orange <sup>™</sup> ]^\ZZT€L		Departamento: MPEX		Tipo: Rediseño	Cabecera: Pavones	
Técnico:	Fecha:	Incidencia:	Dirección:			
Jorge Medrano	10/9/2018	6186939	C/Arroyo Fontarròn 177

Se plantea rediseño para el cambio de sección del 64FOPKP-C1566/180m entre CR3065 y CR3066 por la instalación de un nuevo ascensor en C/Arroyo Fontarrón 177.

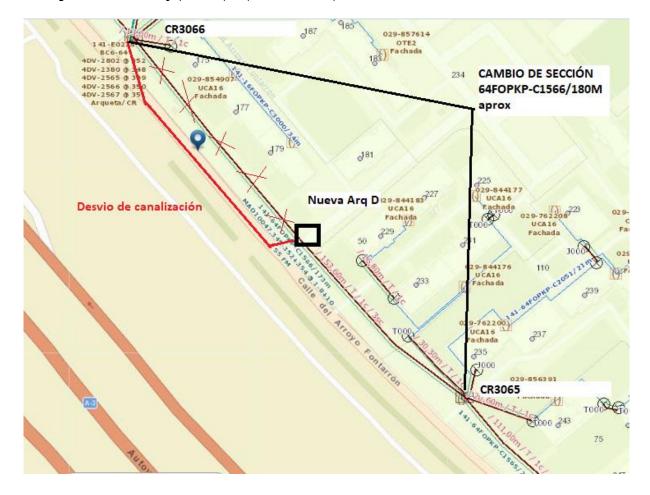
TESA ha realizado un desvió de su canalización, construyendo una nueva arqueta D por donde tendrá que pasar nuevo cableado.

Se adjunta rediseño y plano proporcionado por TESA.
